**REEQUIPAMENTO DO
PARQUE EÓLICO DE MALHADAS**
ESTUDO DE IMPACTE AMBIENTAL

VOLUME 4 – ADITAMENTO

ADITAMENTO AO EIA

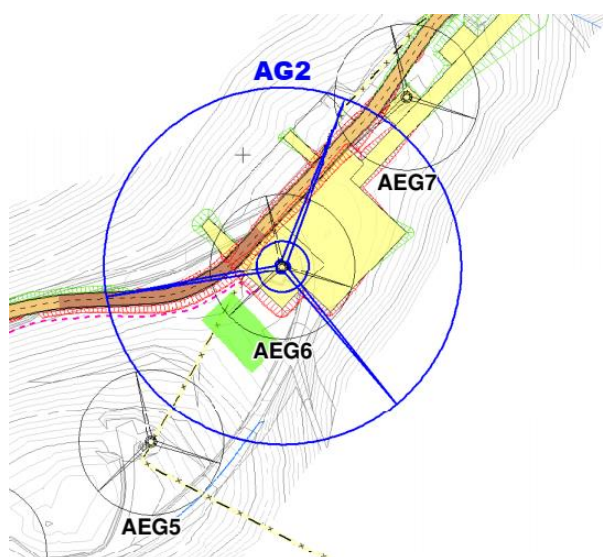
2.15. Indicar como será efetuado o transporte das componentes dos aerogeradores até ao local e esclarecer se será necessário efetuar alguma intervenção a infraestruturas existentes (como acessos, linhas elétricas e de comunicação, etc.). Apresentar em cartografia quais os acessos que serão utilizados no transporte até à zona do projeto.

O trajeto utilizado para transporte das componentes desde a saída do IC8, em Pedrógrão Grande, são apresentados na Figura 27 do Tomo 2 do EIA consolidado.

Em síntese, o transporte (das pás e das partes constituintes das torres) será efetuado em eixos principais da rede viária nacional. O acesso aos novos aerogeradores, conforme descrito na Memória Descritiva e Justificativa do Projeto e EIA, requerem a beneficiação do acesso existente em cerca de 1.357 m, e abertura de novo acesso em somente 441 m.

A informação relativa ao transporte de componentes dos aerogeradores foi adicionada aos parágrafos introdutórios do ponto 2.5 do Tomo 1 do Volume 2 do EIA consolidado.

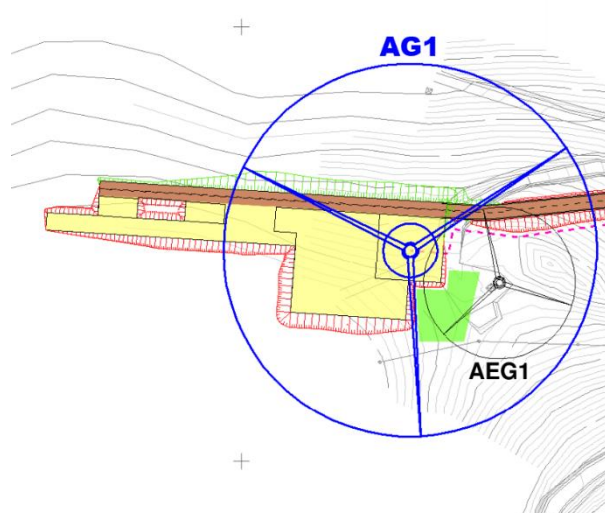
2.17. No EIA é referido que “(...) a localização dos novos aerogeradores irá coincidir com a área de implantação dos aerogeradores atualmente existentes a remover” (página 13 do relatório Síntese). No entanto, através das peças desenhadas apresentadas, verifica-se que os dois novos aerogeradores estão previstos para uma área adjacente a aerogeradores existentes e que serão desmantelados, a saber: (i) o novo AG1 está muito próximo do AEG1 (a desativar); (ii) o novo AG2 está próximo do AEG6 (a desativar). Assim, deve ser esclarecido, com recurso a fotografias e a cartografia de maior detalhe, a razão pela qual não são utilizadas exatamente as mesmas posições dos aerogeradores a desativar, retirando toda a fundação destes, e minimizando assim a área impermeabilizada que permanecerá no terreno. Este esclarecimento deve ser apresentado individualmente para cada situação.

Importa esclarecer que o aerogerador n.º 2 do reequipamento coincide exatamente com a posição do aerogerador n.º 6 do parque eólico atual, o que é perfeitamente visível na folha 2 da Figura 2 do Tomo 2 do EIA, do qual se apresenta seguidamente um excerto (é visível que o centro do aerogerador n.º 6, coincide com o aerogerador n.º 2 do reequipamento).

Relativamente ao aerogerador n.º 1 do reequipamento, o mesmo situa-se a cerca de 40 m para noroeste, conforme excerto da Figura 2 do Tomo 2 do EIA que se apresenta seguidamente.
